改善箇所説明図

ABS 車輪速センサー用電気配線
固定ブラケット

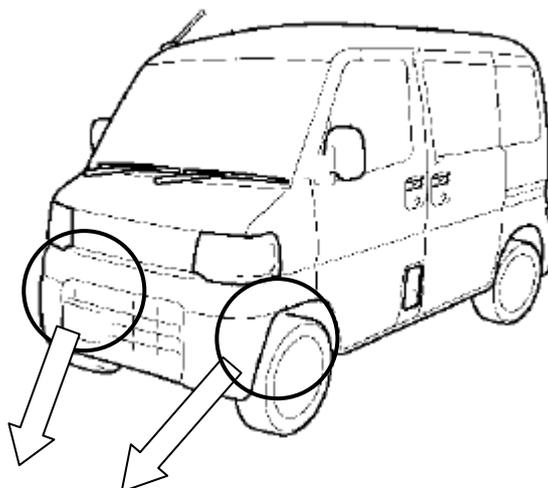
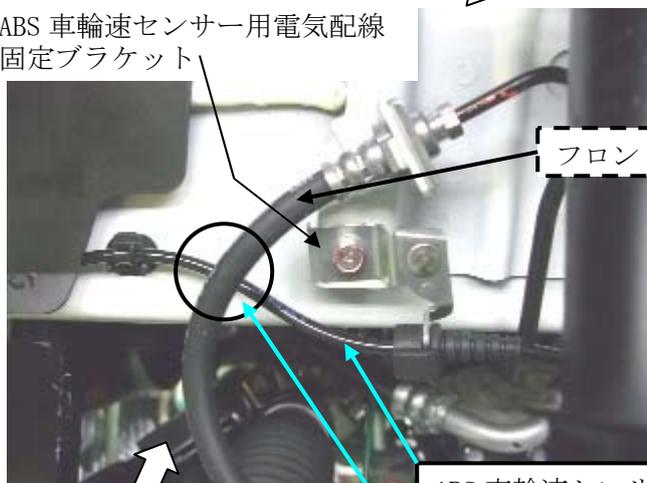
基準不適合発生箇所 (左右)

フロントブレーキホースにおいて、ABS 車輪速センサー用電気配線の組み付けが不適切なため、当該電気配線とフロントブレーキホースの隙間が不足しているものがある。そのため、そのままの状態を使用を続けると、最悪の場合、フロントブレーキホースが損傷し、ブレーキ液が漏れ、制動力が低下するおそれがある。

全車両、フロントブレーキホースと ABS 車輪速センサー用電気配線の隙間を点検し、隙間が不十分な場合は、当該電気配線の組み付けを修正する。当該電気配線の組み付けを修正しても隙間が不十分な場合は、当該電気配線を新品に交換し、適切な隙間となるよう組み付ける。なお、フロントブレーキホースに摩耗が見られる場合は新品に交換する。

識別：左右車輪速センサー用電気配線固定ブラケットのリベット頭部に白または黄色のペイントを塗布する。
